Detaljregulering E18 Kragerø – Bamble: Kopi av innkomne uttalelser fra myndigheter Høring planforslag 2021

Prosjekt nr.:	01227421
Oppdragsgiver:	Nye Veier AS
Dokumentnummer:	NV40E18KB-PLA-PLN-0009

Uttalelse til offentlig ettersyn av detaljreguleringsplan for E18 Tvedestrand - Bamble

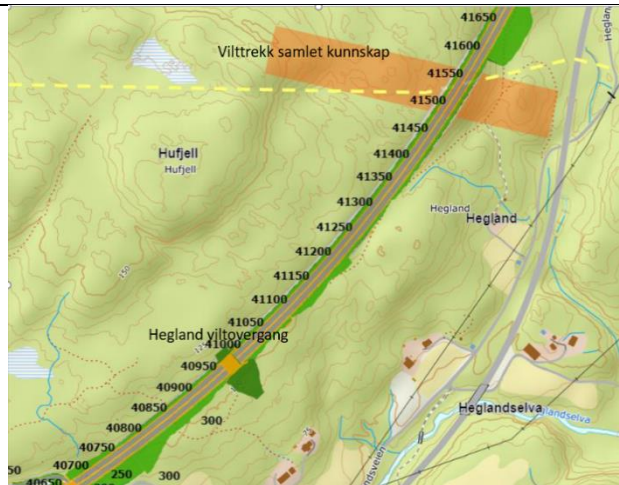
For Ødegård viltovergang er det svært bratt ned til overgangen på begge sider av veien. Dette er en svært viktig trekkroute og det må sikres at den plasseres riktig i forhold til terreng og vilttrekk. Viltovergangen må flyttes 50-80 meter lenger sør/vest til der hvor «Vilttrekk samlet kunnskap» er markert.

6. Blautmyrdalen kulvert

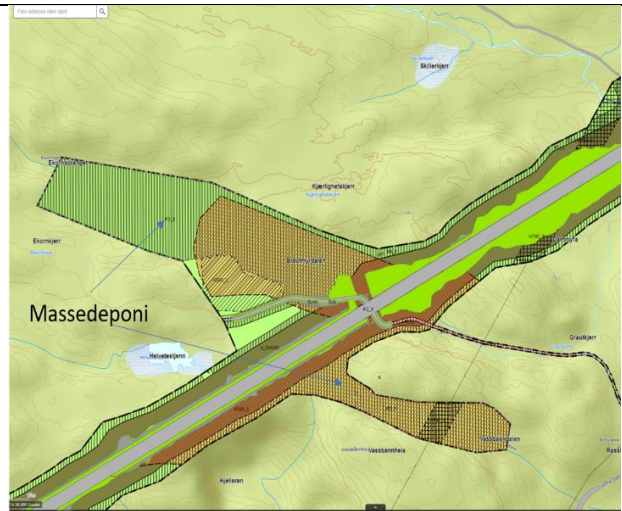
Passasjen er svært dårlig plassert, der den ligger i skråsiden mellom høydedraget Vassbånnheia og Blautmyrdalen. Som kulvert med en antatt dimensjon, bredde 5m høyde 5m og lengde med skjæring på 53m vil det medføre en lysåpning på 0.47. Langt under 2,5 som Nye veier har sagt skal være minimum lysåpning for kulverter med viltfunksjon. Det er i tillegg planlagt massedeponi i dalen, som forringer muligheten for vilt til å kunne benytte denne undergangen. Her må det utarbeides en bedre løsning for at kulverten skal ha en viltfunksjon.

7. Bråtetjenn fjelltunnel

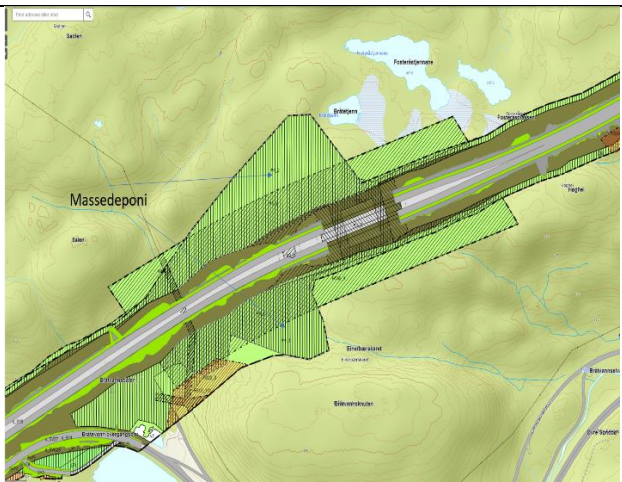
Ved Bråtetjenn fjelltunnel gir det urørte terrenget, fjelltunnelen, veldig gode forhold for viltet. Det er svært viktig at disse forholdene ikke forringes av massedeponering (D26 og D27) eller anleggsveier som ødelegger det naturlige landskapet i arealene inn mot overgangen. Begge deponeringsområdene må trekkes lenger ned, sør/vest, for å hindre inngrep og forringelse av denne viltovergangen.

8. Utforming av viltoverganger og underganger i reguleringsbestemmelsene

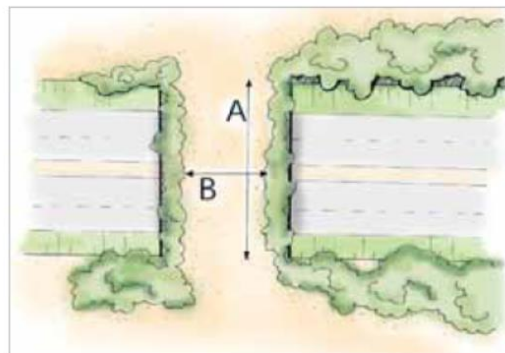
Det er ikke spesifisert i reguleringsbestemmelsene hvordan bredde og lengde på viltoverganger skal defineres samt krav til toppdekket, vegetasjon og skjøtsel av dette. Dette må konkretiseres i henhold til Statens vegvesens håndbok V134, for å unngå misforståelser. I bredden på viltoverganger skal det være minimum 40 meter tilgjengelig å bruke for viltet. Det vil si at gjerder/voller for skjerming oppå viltovergangene og annet konstruksjonsmessig kommer i tillegg til de minimum 40 meterne. I tillegg må lengde måles som vist på skissen til høyre, lengde

på hele veianlegget (ikke bare veibanen) og et bredde/lengde forhold må være $>0,8$, pluss at et minimum på 40 meters bredde må opprettholdes.

Figur 5-35: Prinsippskisse av en kulvert. A-lengde, B-bredde og C-høyde

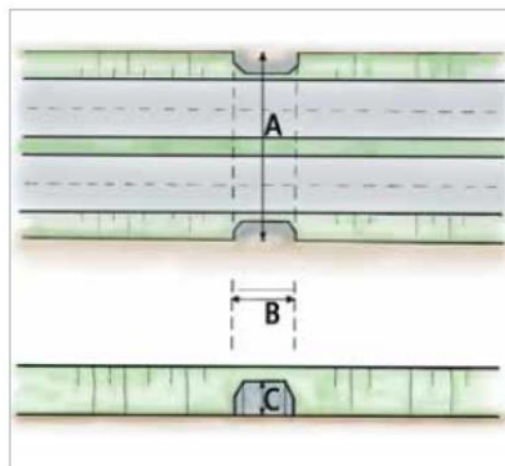
Det er ikke spesifisert i reguleringsbestemmelsene hvordan bredde og lengde på viltunderganger skal defineres. Nye Veier har spesifisert minimum åpenhetsindeks på $>2,5$ for kulverter og bruer med viltfunksjon. Det må defineres i bestemmelsene hvordan lengde, bredde og høyde skal defineres i henhold til Statens vegvesens håndbok V134. Bredden må være det arealet i undergangen hvor det er naturlig for viltet å bevege seg.

Bredde eksisterende E18 (punkt 8a)

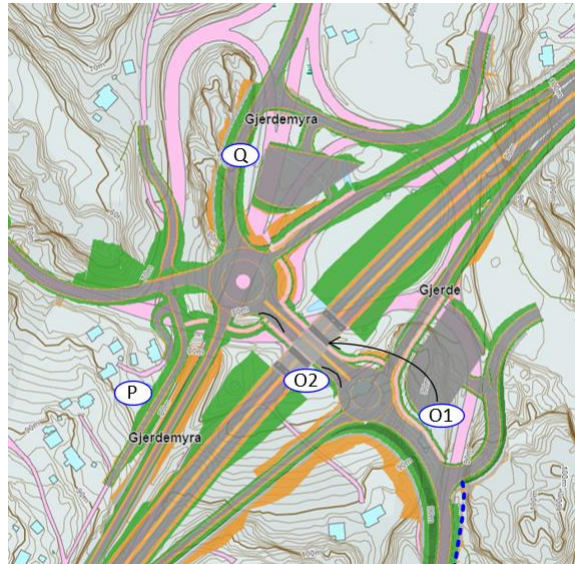
Strekninger der dagens E18 legges om eller legges gjennom en kulvert, må ha samme bredde som dagens E18, dvs. 10 m + bredde til å ivareta kravene til rekkverk på hver side av kulverten. Dette for å unngå standardsprang på vegen, ivareta trafikksikkerheten og sørge for at vegen skal egne seg for sykling på bred skulder. For smal veg medfører trafikksikre situasjoner, spesielt for myke trafikanter. Fylkesdirektøren anbefaler at det fremmes innsigelse mot planen siden det ikke er regulert tilstrekkelig bredde på eksisterende E18 overalt.

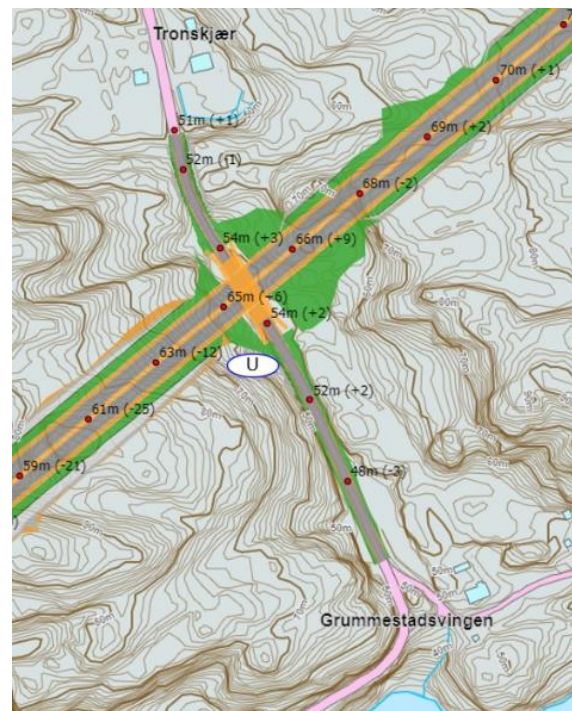
- Det blir et høybrekk inne i kulverten og manglende stoppsikt. Vertikalkurveradius på høybrekket skal være minimum 1700 m (vegklasse L1), men i tilsendte tegning er det valgt 1100 m. Dette gir for krapp kurvatur og for dårlig sikt framover.
- Stigningen fra Grummestadsvingen og opp mot kulverten er vist med 8 %, mens kravet til universell utforming er maks. 5 %.
- Vegbredden skal være minimum 6,5 m for utbedringsstandard, men er tegnet smalere.
- Kulverten (U) må få tilstrekkelig bredde til å ha 2 kjørefelt. I tillegg må det tilrettelegges for gående og syklende og samtidig ivareta kravene til rekkverk på hver side av kulverten.

Av hensyn til framkommelighet, trafiksikkerhet og universell utforming, anbefaler fylkesdirektøren av det fremmes innsigelse mot planen som følge av de nevnte avvikene fra gjeldende krav for vegframføringen gjennom kulverten.

Området Agder grense (punkt 9a)

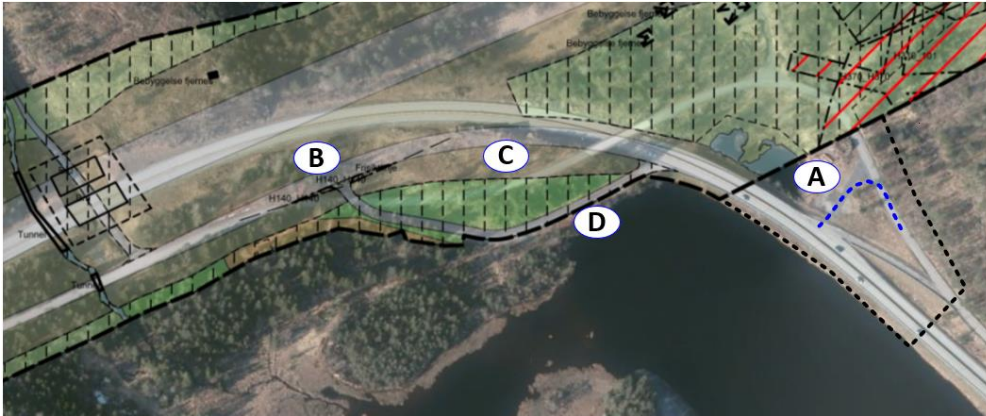
- a. Nytt kryss mellom eksisterende E18 og Gamle Sørlandske inngår ikke i reguleringsplanen. Jf. markeringen (A) i figur 8.

Planområdet må utvides slik at nytt kryss mellom eksisterende E18 og Gamle Sørlandske inngår i planområdet (A). Dette nye sammenkoplingspunktet må være innenfor planområdet siden det er en del av det nye samferdselsanlegget. Fylkesdirektøren anbefaler at det fremmes innsigelse mot planen siden det nye krysset ikke omfattes av reguleringsplanen.

Vendehammer/snuplass (punkt 9b)

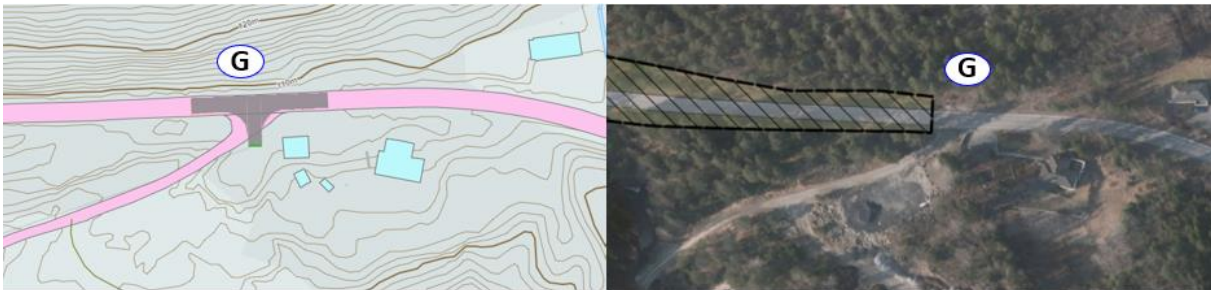
- b. Vendehammer/snuplass er ikke regulert der Krokenveien skal slutte som kjøreveg. Jf. markeringen (G) i figur 9.
- c. Skisse/planforslag for kollektivterminalen ved Fikkjebakke foreligger ikke. Jf. markeringen (J2) i figur 10.
- d. Planlagte direkteatkomster fra hovedvegen o_SV18 til boligeiendommene Heglandsvegen 3 – 13. Se figur 11.
- e. For å opprettholde gs-forbindelsen mellom Bakkeveien og grendehuset på Dørdal, må:

Det må reguleres vendehammer/snuplass der Krokenveien skal slutte som kjøreveg og fortsette som GS - veg (G) jfr. vegmodellen. Feilkjøring av store kjøretøy må en regne med i en god stund etter at ny veg er åpnet, og kjøretøy generelt må ha en snumulighet i enden av en offentlig vei. Planområdet må utvides slik at vendehammer inngår i planområdet. Fylkesdirektøren anbefaler at det fremmes innsigelse mot planen siden dette mangler.

Skisse/planforslag for kollektivterminal (punkt 9c)

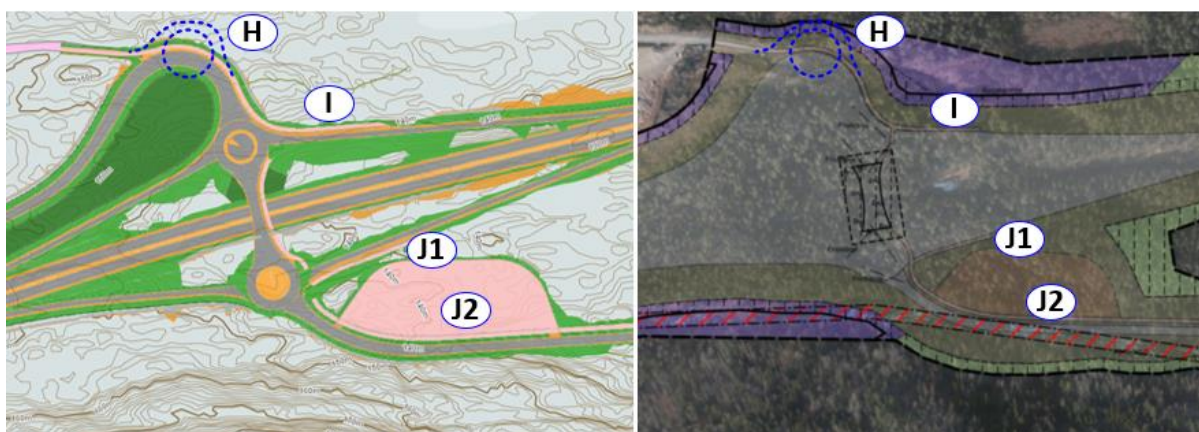
Det må legges fram skisse/ planforslag for terminalen. Dette for å kunne kvalitetssikre at størrelsen på det regulerte arealet dekker nødvendige behov, utover dagens tilbud (2019), slik at det blir tilstrekkelig antall av både oppstillingsplasser for buss og parkeringsplasser for reisende. Løsningen for kollektivterminalen må inneha plass til 6 (1 mer enn dagens behov) busser på 15 m, samt 2 på nordgående rampe (J2). Den må også inneholde leskur, samt vise at det er tilstrekkelig areal til både en funksjonell kollektivterminal, samt 60 biler til pendlerparkering og sykkelparkering for 55 sykler, som er utredet som behov ift. fagrapport kollektiv. Fylkeskommunen kan ikke risikere at man senere finner ut at arealet er for lite slik at det medfører en dyr ombygging eller en dårlig egnet løsning. Fylkesdirektøren anbefaler at det fremmes innsigelse mot planen siden skisse/planforslag mangler.

Fikjebakke (punkt 10a)

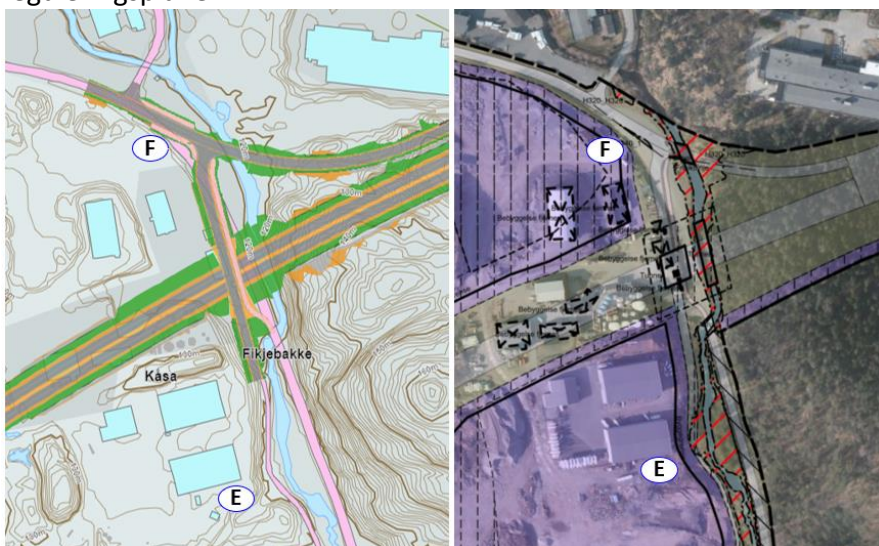
GS-vegen/fortauet gjennom kulverten og opp til ny fylkesveg må forlenges videre langs denne og bort til avkjørselen til næringsområdet. Kantstopp for buss må anlegges i begge retninger (F). Dette var vist vegmodellen, men er ikke vist i reguleringsplanen. Hensikten med dette er å få sammenheng i gs-vegnett fram til næringsområdet, samt ivareta busstopp i det nye vegsystemet. Dette er nødvendig for å få en god løsning for myke trafikanter og brukere av buss. Fylkesdirektøren anbefaler at det fremmes innsigelse mot planen siden disse tiltakene ikke er innarbeidet i reguleringsplanen.

Gang-/sykkelveg langs fv. 38 (punkt 10c)

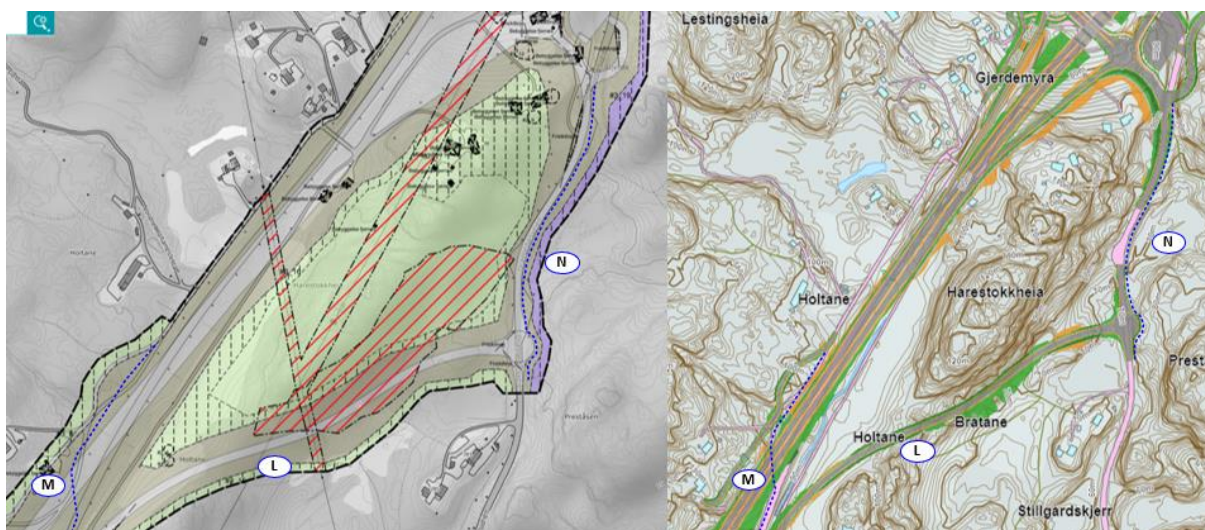
Det må reguleres og bygges gs-veg langs fv. 38 innenfor planområdet fra rundkjøring i syd og opp til Gjerdemyrakrysset (N). I ny funksjon vil eksisterende E18 få brede skuldre som tilbud for syklistene.

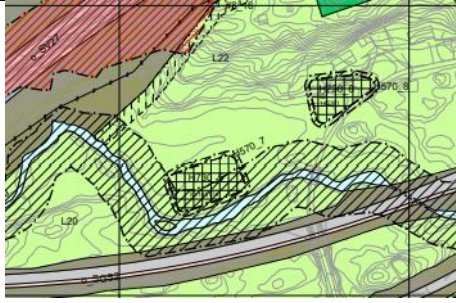
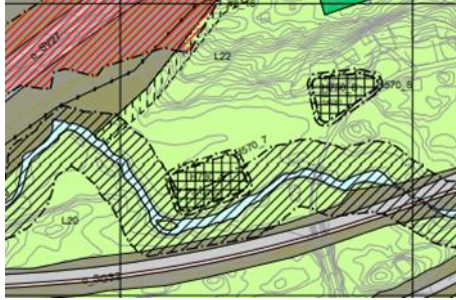
Det må legges en større hensynssone H570 rundt med tilhørende endring/begrensing av arealformål/bestemmelsesområder eller søkes om frigivelse for følgende H730_1, 2, 5 og 6 (Bamble) og H730_2, 3, 4 og 7 (Kragerø), og det må søkes om frigivelse for følgende kulturminnelokaliteter, H730_3 og 4 (Bamble) og H730_8 og 5 (Kragerø).

Kulturminnene som ligger for tett på tidligere nevnte arealformål vil bli utilbørlig skjemet. Deres pedagogiske og visuelle verdi vil bli sterkt forringet/ødelagt. Enkelte av lokalitetene må derfor få en

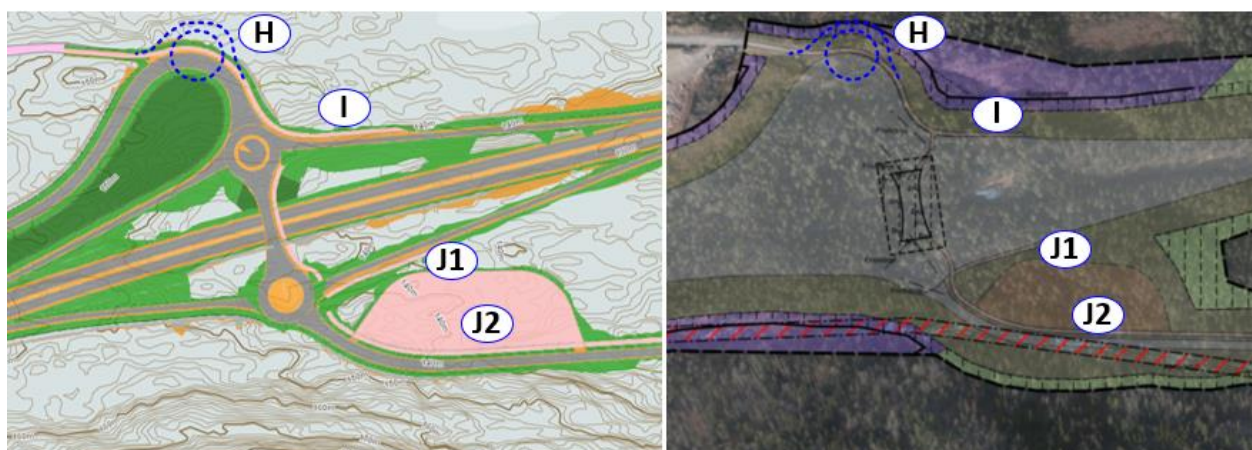
31. **Det må reguleres vendehammer/snuplass der Krokenvegen skal slutte som kjøreveg og fortsette som GS - veg (G) jfr. vegmodellen. Feilkjøring av store kjøretøy må en regne med i en god stund etter at ny veg er åpnet, og kjøretøy må ha en snumulighet i enden av en offentlig vei. Planområdet må utvides slik at vendehammer inngår i planområdet.**

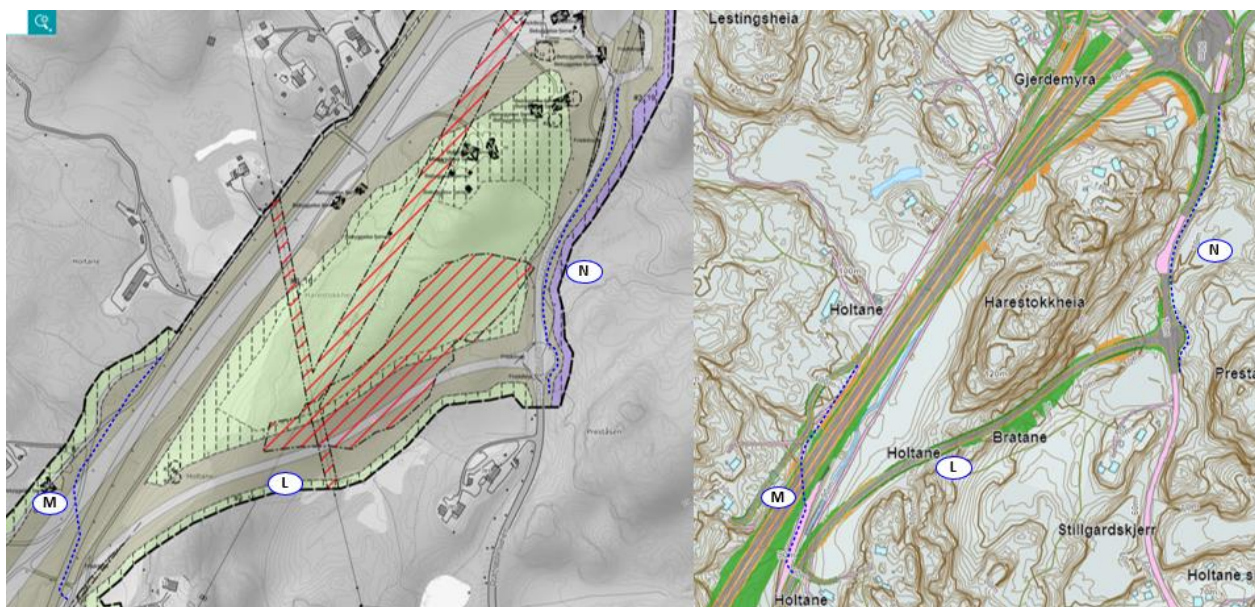
37. Det kan ikke etableres direkte atkomster fra hovedvegen o_SV18 til boligeiendommene Heglandsvegen 3 – 13 som vist i planforslaget. Dette av hensyn til trafiksikkerhet. Direkteatkomster til disse eiendommene vil måtte etableres for nær rundkjøringa. Se figuren rett nedenfor. Det vil bli trafikkfarlig. Det må reguleres en annen og bedre atkomstløsning for disse. Det må lages en gangforbindelse fra o_SV19 til gs-vegen ved rundkjøringa for å sikre trygg forbindelse for myke trafikanter til og fra boligene.

38. Hjørneavrunding bør reguleres for atkomst fra nord til boligen i Heglandsvegen 13.

Farsjøvegen:

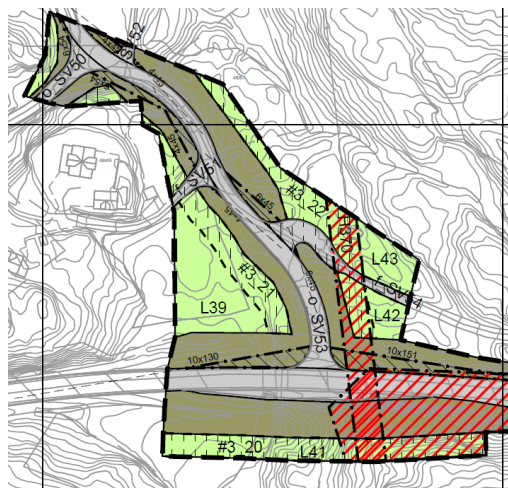
53. Størrelsen på frisktsonene foreslått regulert langs fylkesveg 3366 Farsjøvegen, o_SV53, forutsetter at Farsjøvegen forkjørsreguleres fra det nye krysset og inn til Dal.

Hulldalen:

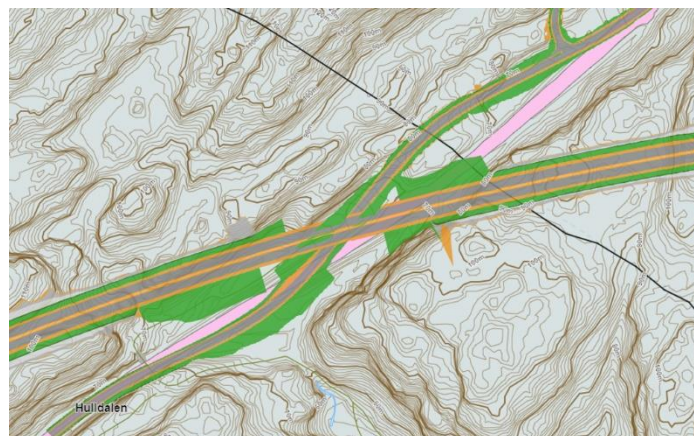
55. Foreslått løsning der dagens E18 krysser under ny E18 gir et stort standardsprang og for smal veg. Vegbredde 10 m + breddeutvidelse må opprettholdes av hensyn til behovet for bred skulder for syklende.

Tronskjær – Grummestadsvingen:

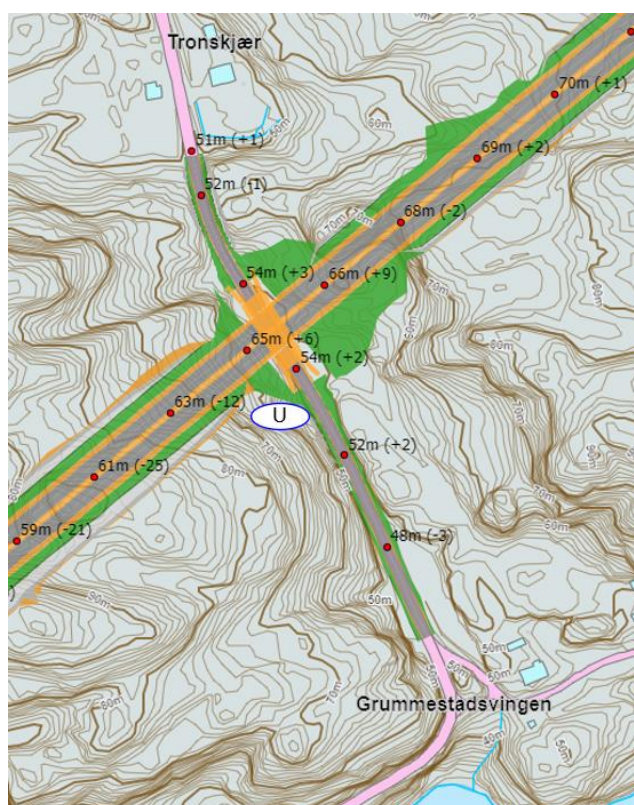
- 63. Det blir et høybrekk inne i kulverten og manglende stoppsikt. Stoppsikt må opprettholdes gjennom kulverten. Det er uakseptabelt å heve veggen og lage et høybrekk inne i kulverten.
- 64. Vertikalkurveradius på høybrekke skal være minimum 1700 m (vegklasse L1), men i tilsendte tegning er det valgt 1100 m. Dette gir for krapp kurvatur og for dårlig sikt framover.

Blautmyrdalen – Bronås

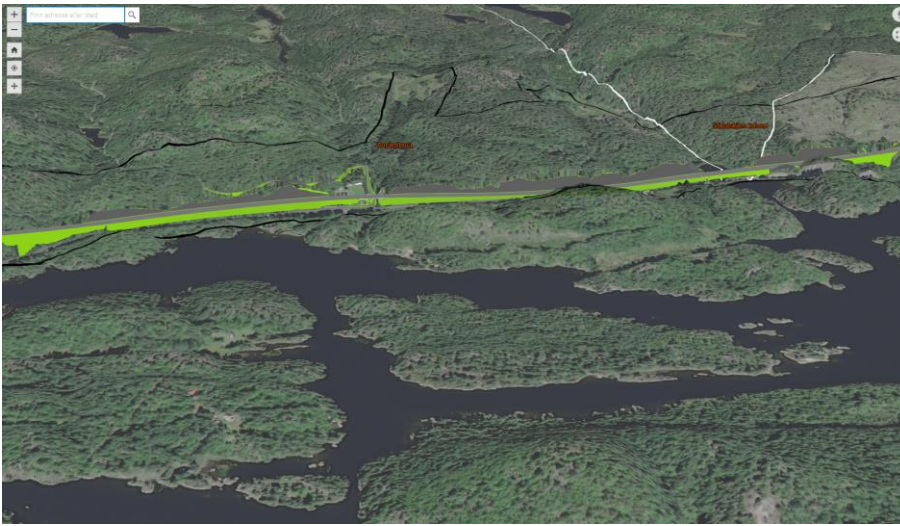
Problemet med høye fyllinger har vært størst for strekningen Blautmyrdalen – Fikkjebakke. Her er det nå foreslått et maksimalt lavpunkt for vegen til kote 130. Dette er så langt ikke tatt inn i bestemmelsene, derimot er det åpnet for fyllingshøyder på opptil 30 m på strekningen. I veimodellen ligger laveste punkt nå på kote 128 og på det høyeste legges da vegen opptil 17 m over naturlig terreng. Det er bra at det fastsettes et maksimalpunkt på strekningen som er ca. 1 km, dette må imidlertid tas inn i bestemmelsene. Det må vurderes å senke punktet ytterligere, fortrinnsvis til kote 128 eller lavere.
